AUTORIDAD NACIONAL DE LICENCIAS AMBIENTALES - ANLA -

RESOLUCIÓN N° 00582

“Por la cual se modifica una licencia ambiental”

Figura 36 Detalle de sistema de drenaje primario y secundario en planta de ZODME VER341
Fuente: Complemento del EIA entregado mediante comunicación con número de radicado 2021011461-1-000 del 26 de enero de 2021.

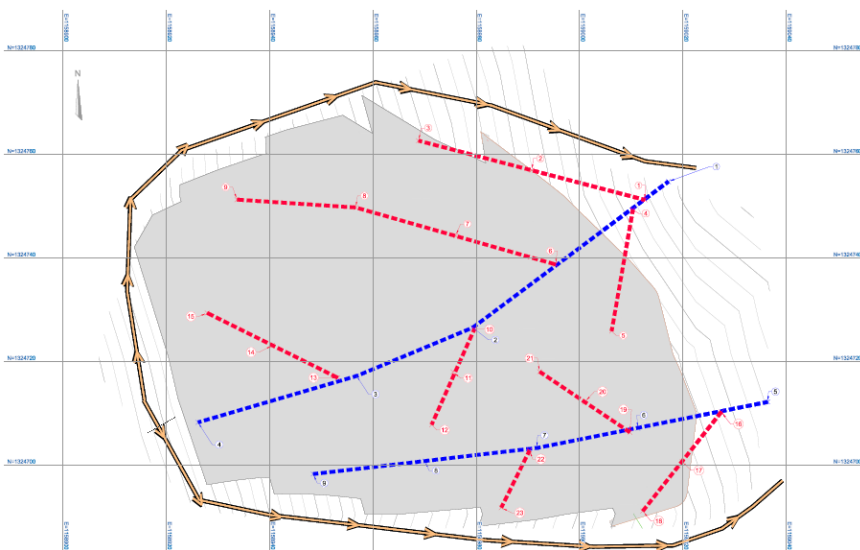
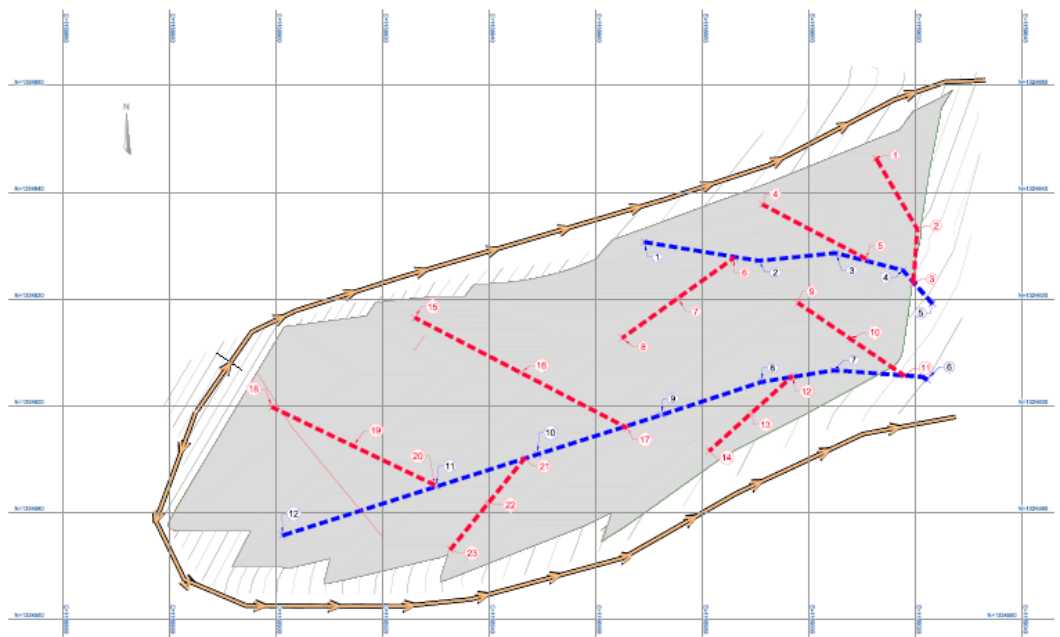
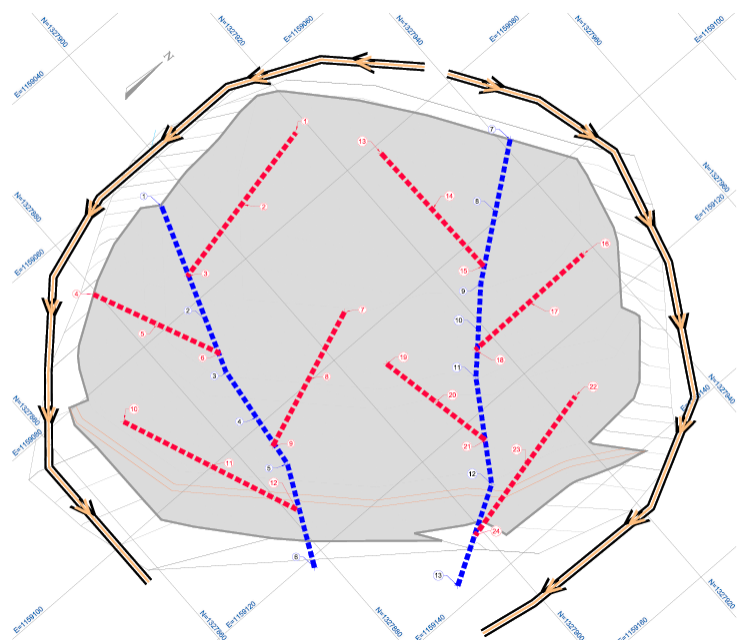
Respecto a las obras de drenajes de las ZODME propuestas, es importante indicar que por sus características, el sistema tiene como función manejar las aguas de infiltración que se puedan generar en el área sobre la que se conformarán y soportarán las ZODME; en ese sentido, la información aportada en el documento de respuesta a la información adicional recibida mediante comunicación con número de radicado 2021011461-1-000 del 26 de enero de 2021, no describe o menciona el cruce o paso de algún cuerpo de agua de manera total o parcial por el área de las ZODME, y corresponden a los identificados por la Sociedad Unión Vial Río Pamplonita S.A.S. en respuesta al literal a del requerimiento 4 de información adicional, que solicitó complementar la red de drenaje de las áreas a intervenir en la modificación de licencia ambiental, en el sentido de identificar y caracterizar los cuerpos de agua que puedan verse afectados o intervenidos directa o indirectamente; al respecto, en el capítulo de caracterización del presente acto administrativo se complementará este análisis.

Figura 49 Nuevos drenajes en la ZODME VER352 y VAC352
Fuente: SIG Web, ANLA. Consultado el 20/02/2021

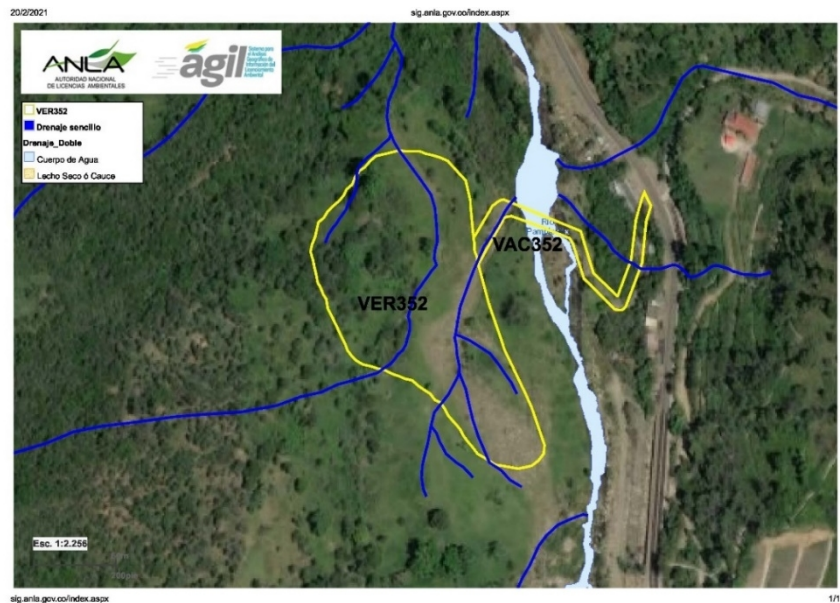
incluyeron nuevos drenajes que tienen la categoría de permanentes, tal como se muestra en la **Figura 49**.

Figura 51 ZODME VER343 en ronda hídrica del drenaje NN-82
Fuente: SIG Web, ANLA. Consultado el 20/02/2021

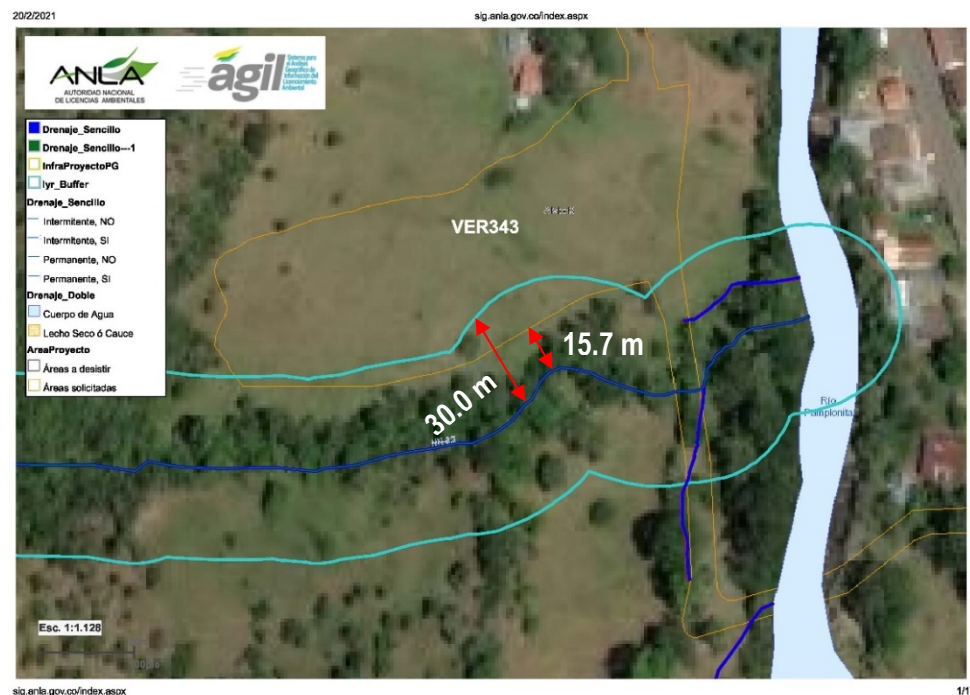
Es importante señalar que este cuerpo de agua (NN-82) fue incluido en la zonificación de manejo ambiental establecida en la licencia ambiental del proyecto otorgada mediante Resolución 02539 del 26 de diciembre de 2019, tal y como se presenta en la Figura 52; sin embargo, al ajustar y modificar el alineamiento del drenaje intermitente NN-82, parte del área de conformación de la ZODME VER343 se localiza bajo la categoría de exclusión; al respecto, la Sociedad Vial Río Pamplonita S.A.S. en el documento escrito, no presenta análisis o consideraciones que permita determinar los impactos en el área con sus correspondientes medidas que permitan de manera excepcional autorizar su intervención, por lo que se considera desde el punto de vista ambiental, no autorizar la conformación de la ZODME VER343, tal como se muestra en la Figura 51.

Figura 53 ZODME VER341, VAC341-1 y VAC342-2 y VAC342
Fuente: SIG Web, ANLA. Consultado el 20/02/2021

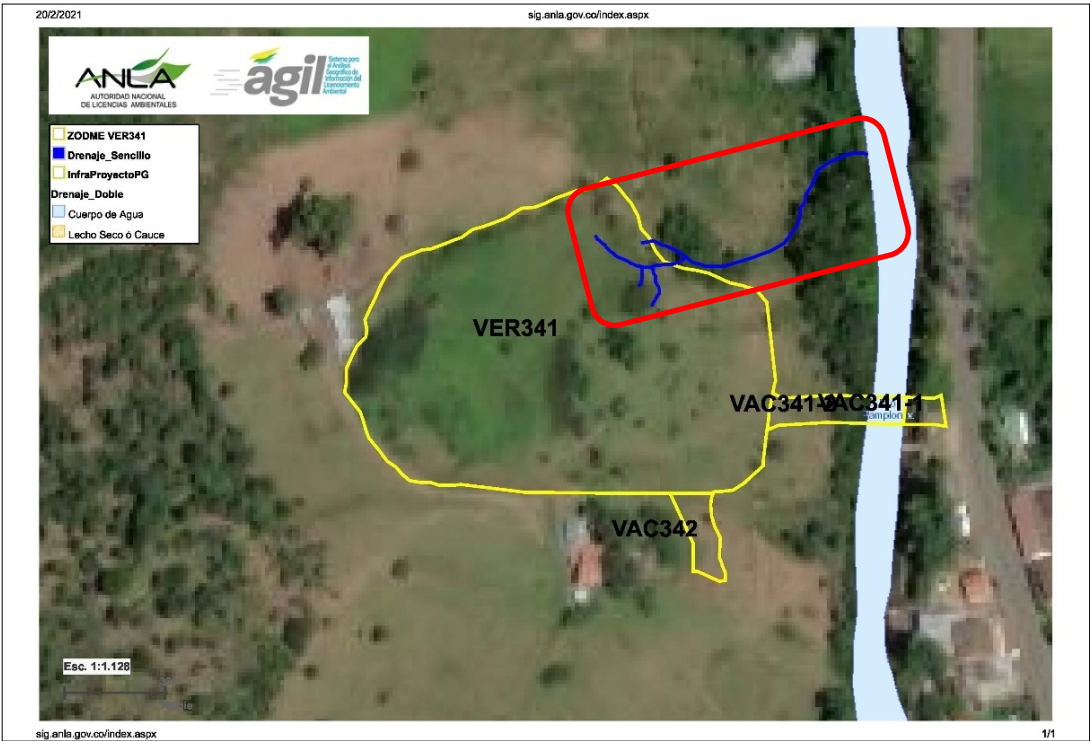
Para los drenajes identificados como “escorrentías” al interior del área donde se ubicaría la ZODME VER341, tampoco se pudo encontrar dentro de la información entregada la caracterización o descripción de estos cuerpos de agua; consecuentemente, el Grupo Evaluador al desconocer las características hidráulicas de esos cuerpos de agua y las posibles acciones o medidas de manejo para los mismos de manera que se garantice la estabilidad operacional de la ZODME y a la vez no se generen afectaciones sobre los cuerpos hídricos, por consiguiente el Grupo Evaluador determina que no es ambientalmente viable autorizar la conformación de la ZODME VER341; respecto a las vías de acceso VAC341-1, VAC342-2 y VAC342 teniendo en cuenta que el propósito de estas vías es acceder a la ZODME VER341 y comunicarlasm entre sí, tampoco se autorizan.

Figura 56 VAC532-1 y VAC532-2

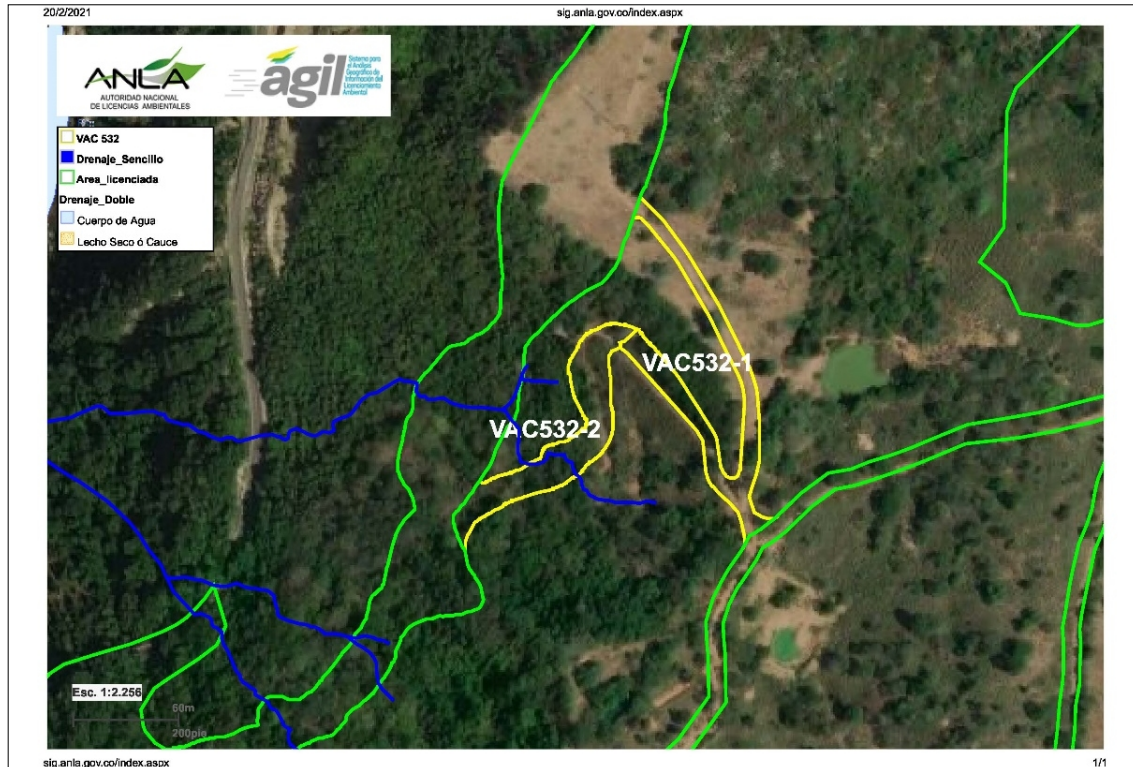
En el sector donde se encuentra ubicada la vía de acceso al portal de entrada del túnel la Honda denominada VAC532-1 y VAC532-2, menciona el documento que se ajustó la red de drenaje del proyecto, lo que trajo como resultado la identificación de cuerpos de agua denominados permanentes, tal como se muestra en la **Figura 56**.

Figura 61 Análisis multitemporal y de dinámica fluvial en el sector de la ZODME VER352
Fuente: Complemento del EIA entregado mediante comunicación con número de radicado 2021011461-1-000 del 26 de enero de 2021.

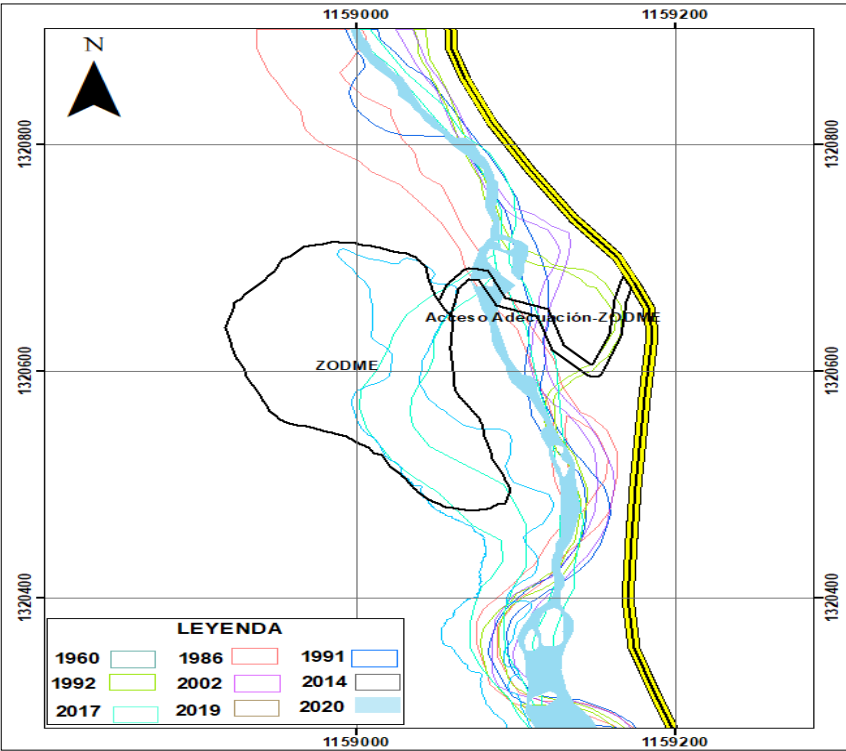
riesgo la infraestructura planteada, lo cual permite concluir que por esta zona el río podría pasar cuando se genere una creciente.

Figura 62 Análisis multitemporal y de dinámica fluvial en el sector de las ZODME VER341 y VER343
Fuente: Complemento del EIA entregado mediante comunicación con número de radicado 2021011461-1-000 del 26 de enero de 2021.

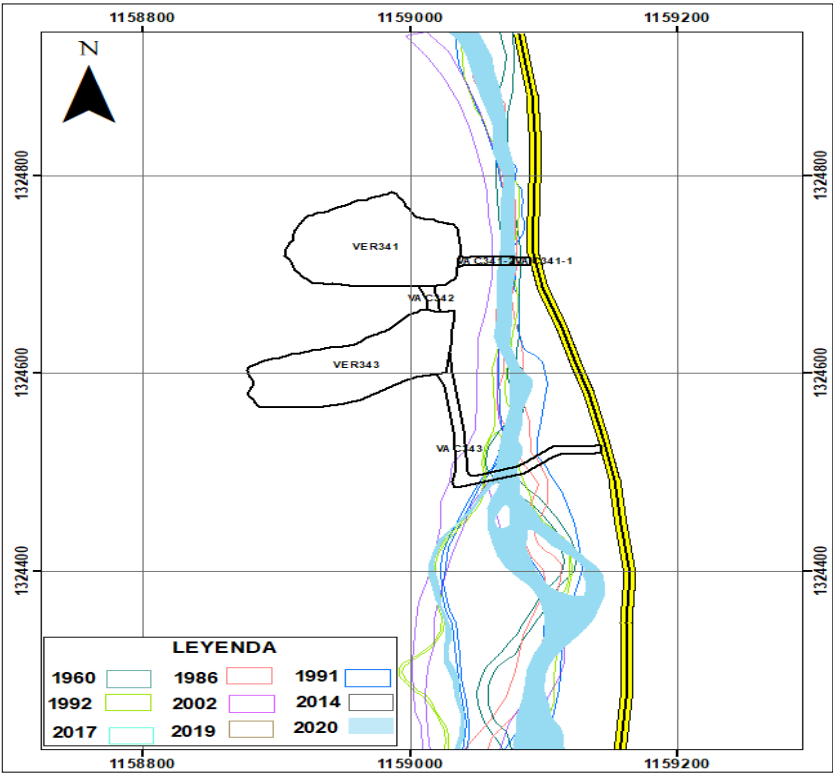
En cuanto al análisis multitemporal y de dinámica fluvial de las ZODME VER341 y VER343, se observa que el cauce divaga en medio de una vega de inundación angosta; sin embargo, aguas arriba de la vía de acceso VAC343 la vega aluvial se amplía, sin llegar hasta el borde de las dos (2) ZODME anteriormente mencionadas, tal como se muestra en la **Figura 62**.

Figura 63 Análisis multitemporal y de dinámica fluvial en el sector de las ZODME VER915
Fuente: Complemento del EIA entregado mediante comunicación con número de radicado 2021011461-1-000 del 26 de enero de 2021.

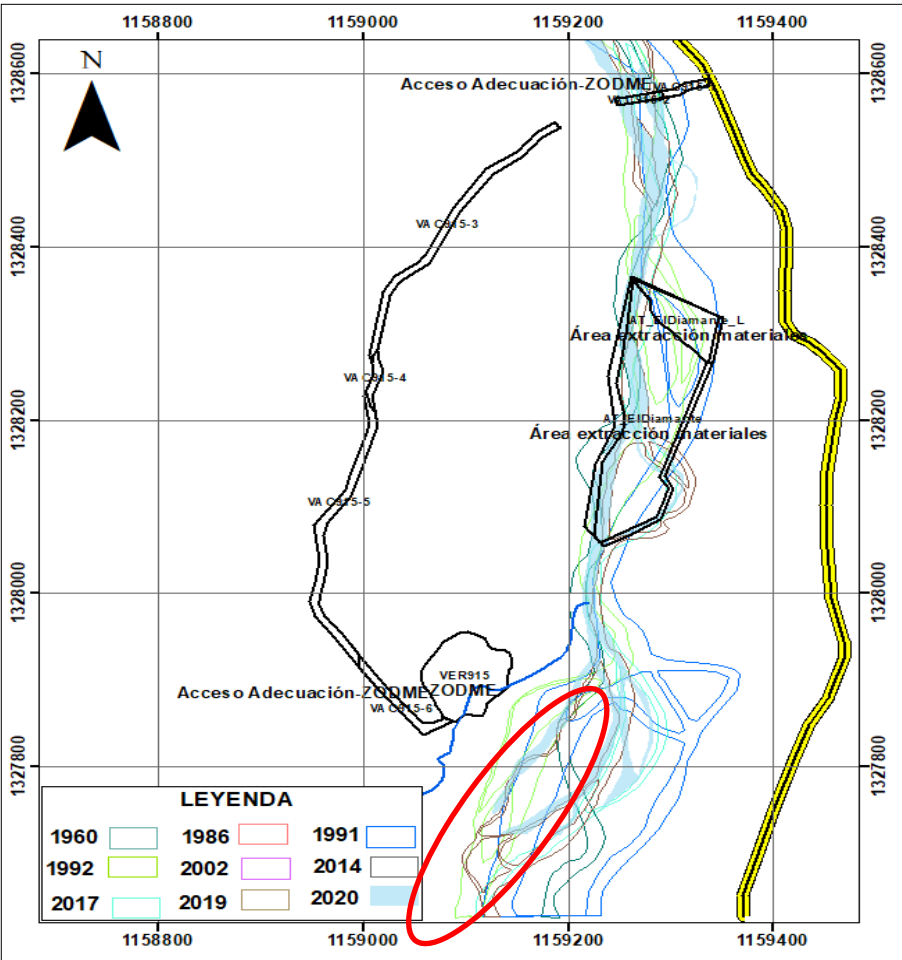
Con respecto al análisis multitemporal y de dinámica fluvial de la ZODME VER915, se observan procesos de divagación lateral y rastros de cauces secundarios a 20 m frente a dicha zona entre los años 1991 y 1992; frente a lo evidenciado actualmente, ya que la orilla se encuentra a más de 50 m de la ZODME. Adicionalmente, se destaca la presencia de un drenaje en el costado sur de la ZODME que no se incluye en los documentos, anexos y en el MAG; por lo que la información presentada referente a la identificación y caracterización de los drenajes en este sector es inconsistente. Por lo anterior y al no tener certeza de los drenajes que cruzan por esta ZODME el Grupo Evaluador reitera que no es ambientalmente viable autorizar la construcción de la ZODME VER915 y por consiguiente su vía de acceso (VAC915-1, VAC915-2, VAC915-3, VAC915-4, VAC915-5 y VAC915-6), tal como se muestra en la **Figura 63**.
